IMPIANTO FOTOVOLTAICO MANCIANO

Regione Toscana, Provincia di Grosseto, Comune di Manciano

RISPOSTA ALLA RICHIESTA DI INTEGRAZIONI MiTE

Scala	Formato	Codice elaborato
-	A4	MNC-INT-REL-01-00

Figura 8 Interdistanze tra gli inseguitori

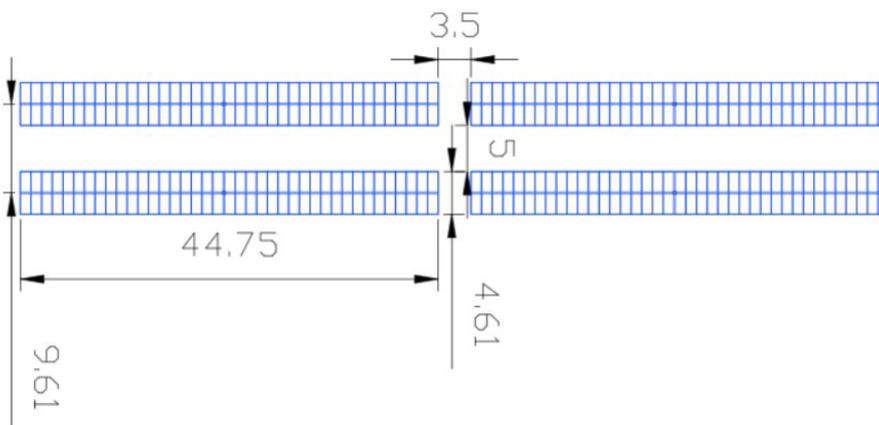
1.1.1 fornire maggiori dettagli in merito alla configurazione del parco fotovoltaico con particolare riguardo alle caratteristiche dei pannelli, alla loro altezza da terra e alla distanza tra le file; specificare le modalità di infissione a terra delle strutture portanti i moduli;

Il layout vedrà l'installazione di 1567 tracker di dimensioni 44,75x4,61 m. Ogni tracker è dotato di un sistema meccanico, nella sua parte centrale, che permette ai pannelli di seguire il percorso del sole da Est verso Ovest. La posizione angolare del Tracker viene calcolata in base alle informazioni fornite da un accelerometro a 3 assi ad alta precisione montato all'interno del Tracker Control Box (TCB). Il TCB è installato sotto l'asse di rotazione della struttura del Tracker; pertanto, il piano dell'accelerometro è parallelo alla superficie dei pannelli fotovoltaici. L'ingombro del motore richiede uno spazio di 15 cm nell'accostamento dei moduli cristallini. Le distanze tra gli inseguitori sono di 3,50 m dal lato più corto e di 5,00 m dal lato lungo. Il motore è dotato di un sistema di Tracker control che permette di inclinare i pannelli fino a 60° in funzione alla posizione sul terreno e l'angolo zenitale del sole. I sistemi ad inseguimento solare monoassiale saranno del tipo SOLTEC SF7 con struttura portante in parte infissa nel terreno, circa 1700mm senza utilizzo di cls, in parte fuori terra, circa 2180mm, su cui verranno montate particolari cerniere attraversate da una trave scatolare a sezione quadrata che ruota attorno al proprio asse, posizionando i pannelli ad una quota dal terreno pari a circa 2595mm.

Qui di seguito si trasmette una immagine schematica delle interdistanze tra gli inseguitori:

Figura 1. Aree in cui si prevede di realizzare l'impianto (si veda pag. 54 dello "Studio paesaggistico")

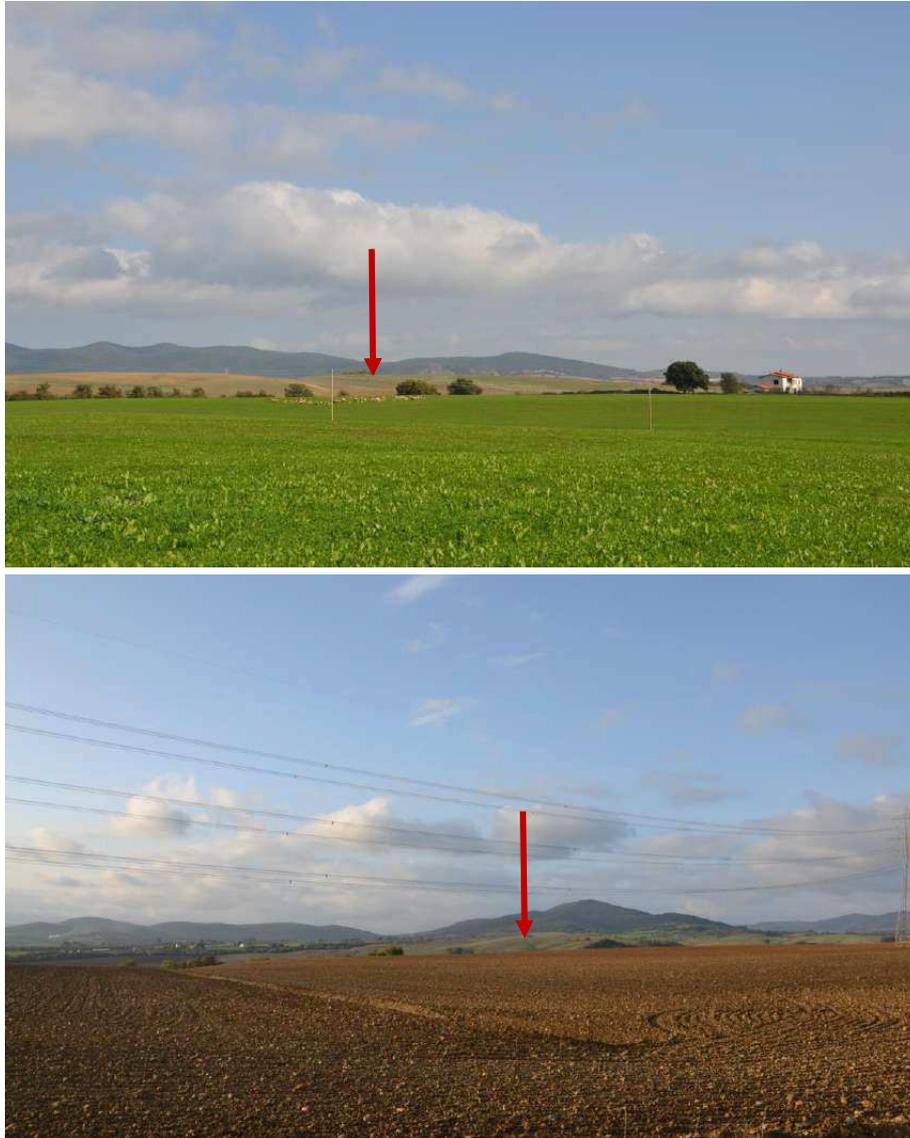
1.1.4 fornire informazioni sulla fascia arborea e arbustiva che si intende realizzare quale fascia perimetrale di mitigazione dell'impianto (ampiezza, altezza, specie utilizzate, modalità di gestione).

Il progetto dell'impianto fotovoltaico proposto non prevede la realizzazione di una fascia perimetrale di vegetazione per la mitigazione percettiva delle opere.

Dalla lettura della *Carta dell'intervisibilità teorica dell'impianto* (Allegato I – Tavola 5) contenuta nello "Studio paesaggistico" presentato (cod. elab. MNC-VIA-REL-02-00), infatti, si evince che all'interno di un buffer compreso tra 500 m e 2.500 m dall'area d'impianto la conformazione geomorfologica del territorio è tale per cui l'impianto risulta, di fatto, percepibile e non mitigabile efficacemente tramite la realizzazione di

siepi arborate. Tali considerazioni scaturiscono dallo studio di intervisibilità di cui al paragrafo 3.8, pagina 43, dello "Studio paesaggistico".

Figura 8. Percorso della luce su celle testurizzate

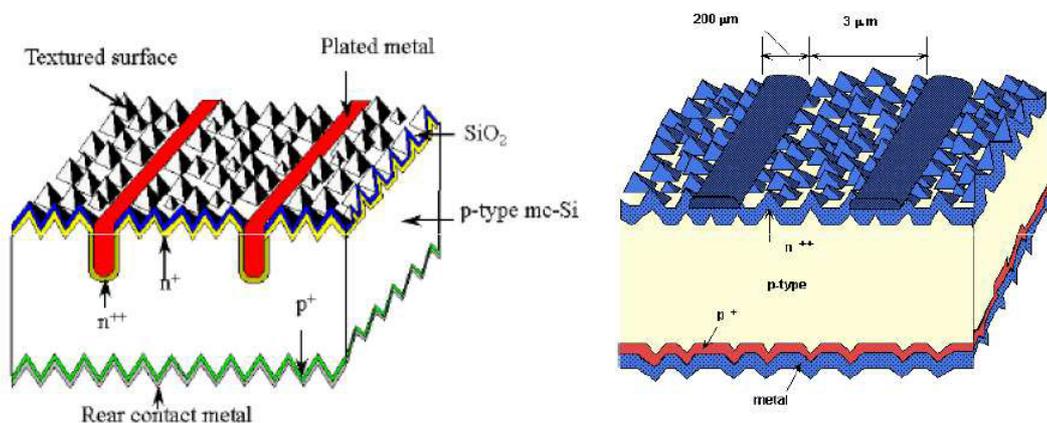
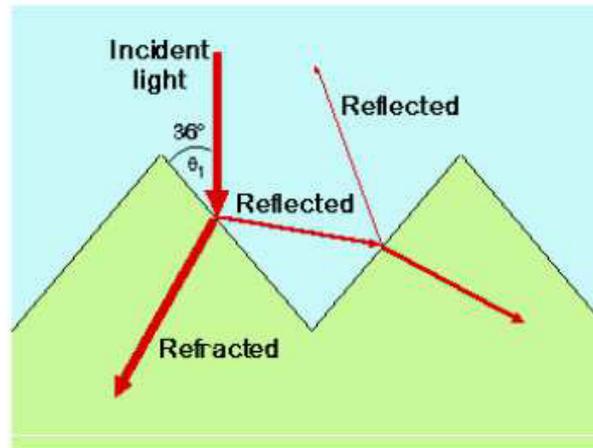
5.1.2 specificare quali misure di mitigazione si pensa di adottare onde minimizzare gli impatti sull'avifauna (inclusa quella migratoria).

La luce viene riflessa verso il basso e subisce almeno due riflessioni (*double bounce effect*) con maggiore probabilità di assorbimento.

Per quanto su esposto si conclude affermando che la riflessione della luce incidente dei moduli fotovoltaici è già di per sé ridotta dagli accorgimenti costruttivi dei moduli stessi rivolti al miglioramento dell'efficienza di riflessione e pertanto non determina impatto a carico dell'avifauna stanziale o migratoria.

Figura 10. Estratto Tav. dei fotoinserimenti - opere di rete con punto di ripresa (cod. MNC-VIA-TAV-03-00)

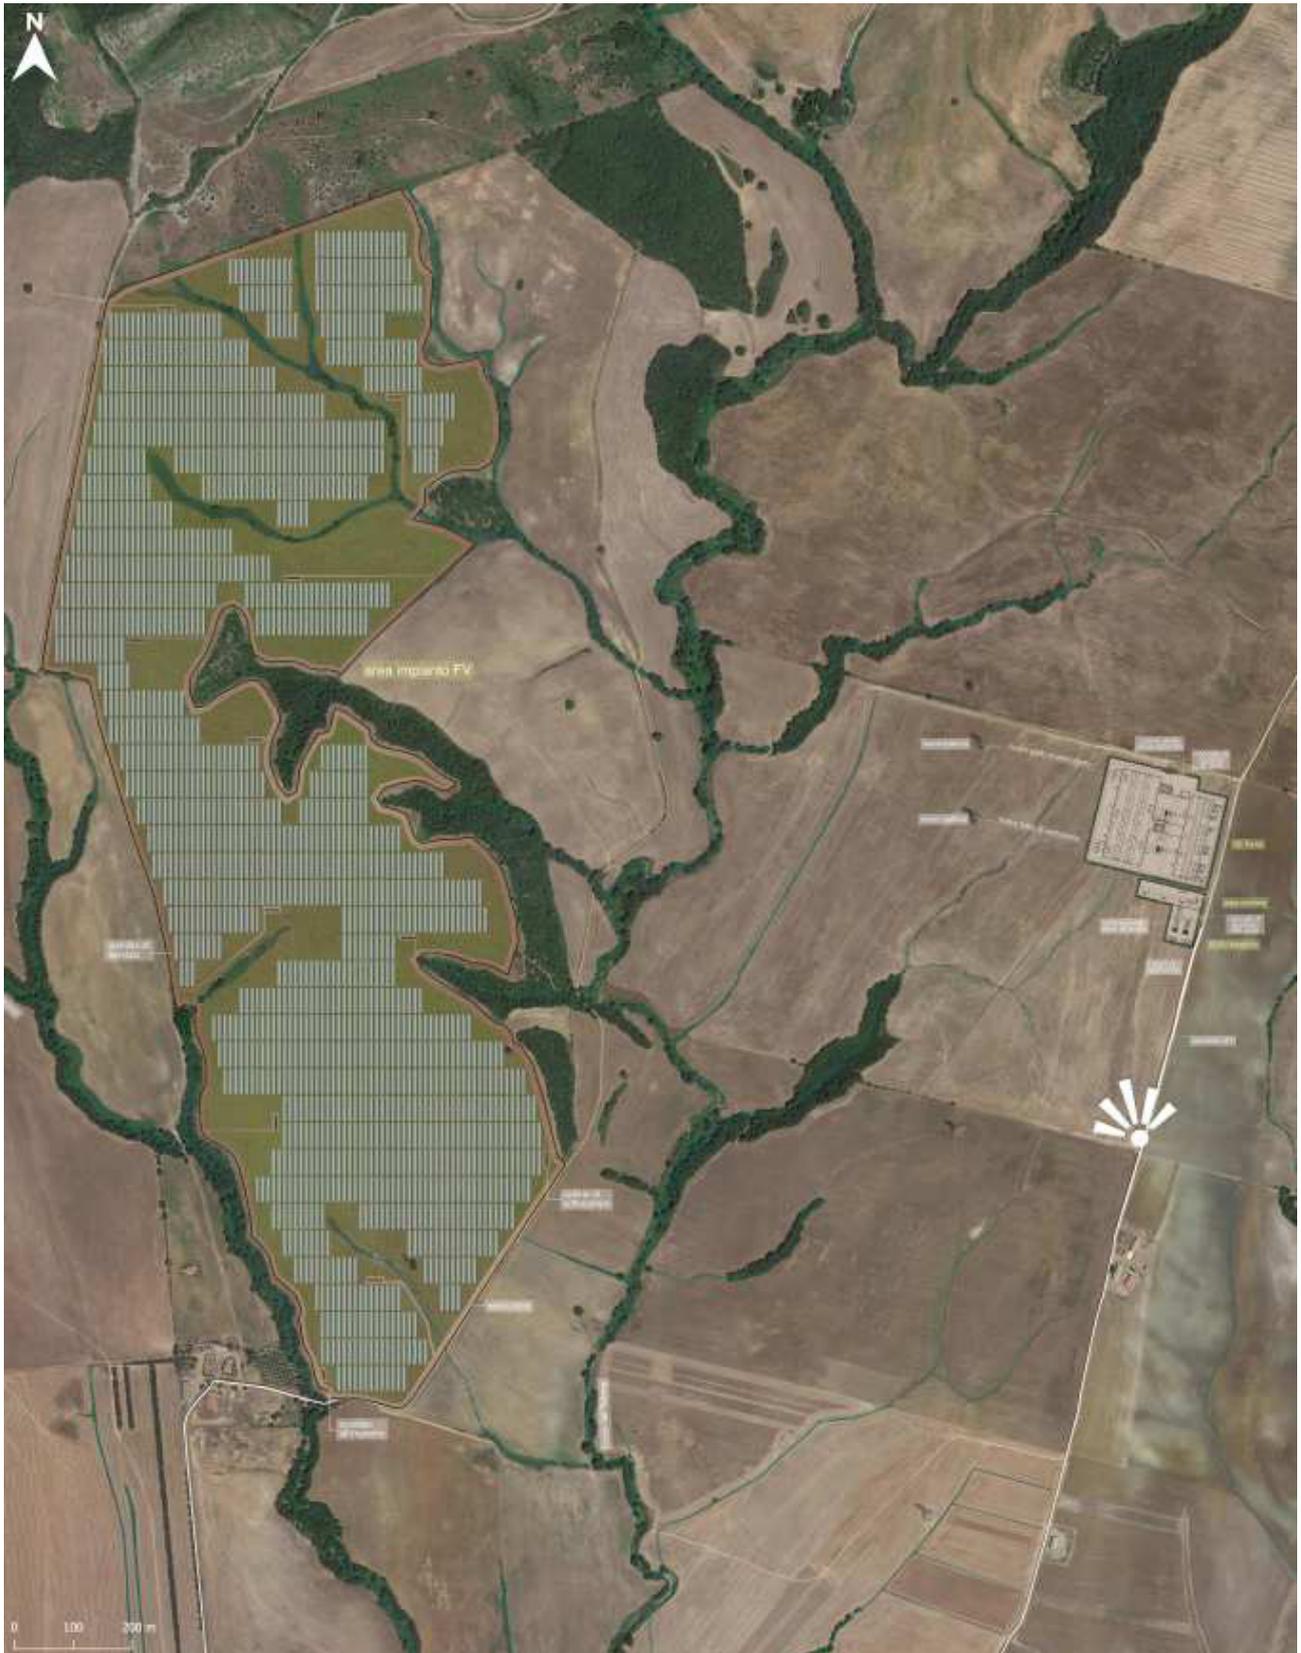
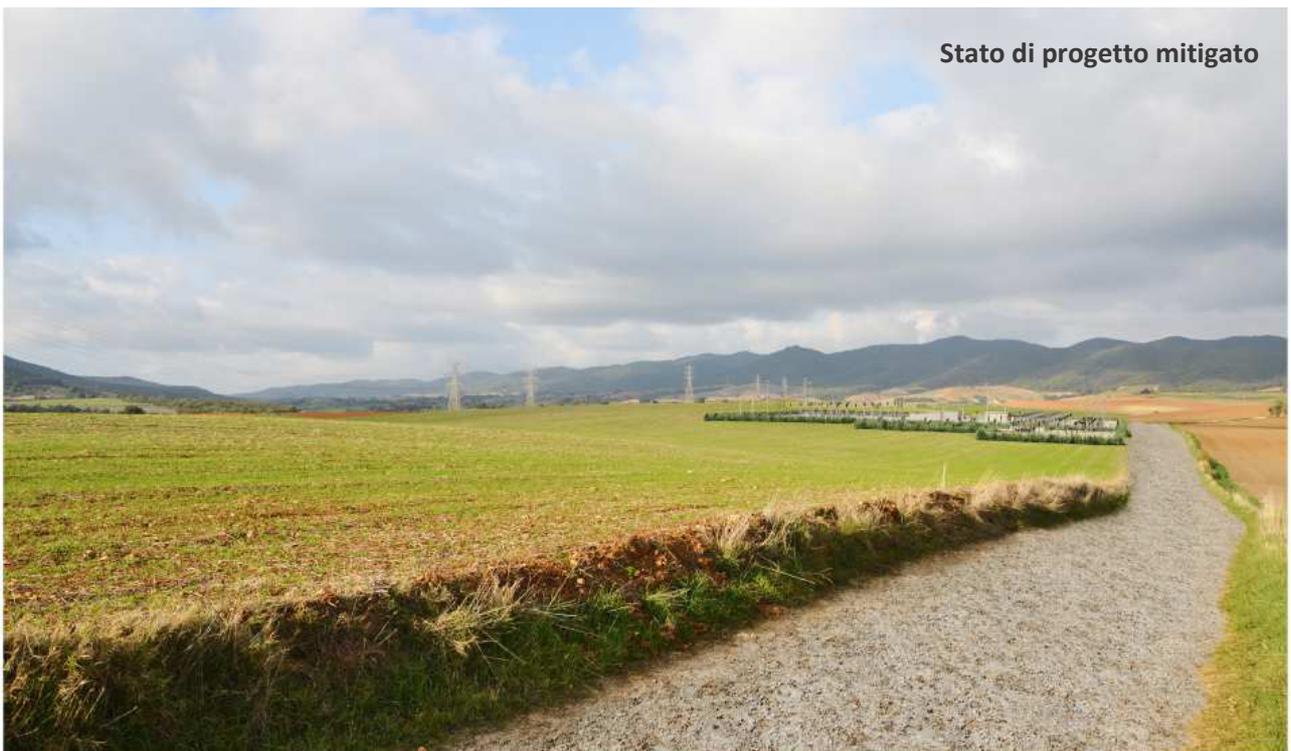
6.1.2 Fornire le fotosimulazioni prodotte da punti percettivi sensibili con l'inserimento del progetto comprensivo della sottostazione elettrica privilegiando punti di maggiore visibilità di impianto, corredate da planimetria con coni ottici, ed infine immagine aerea che rappresenti la totalità degli interventi, specificando la collocazione, le dimensioni, le altezze, i materiali da costruzione, le colorazioni adottate, e le relative opere di mitigazione.

Lungo la viabilità di collegamento tra la Strada dell'Abbadia e la SP67 Campigliola si trovano alcuni fabbricati rurali che risultano gli unici ricettori dai quali risultano percepibili la SSEU e la SE Terna e per tale ragione le fotosimulazioni sono state sviluppate a partire da riprese fotografiche poste in tale contesto. Inoltre, come descritto nel precedente § 1.1.4, in considerazione che lungo tale viabilità si aprono gli unici punti di vista del contesto sulle opere di rete, è stata prevista la realizzazione di una siepe arborata lungo il perimetro della SSEU e della SE a mitigazione dell'impatto percettivo determinato dalle opere.
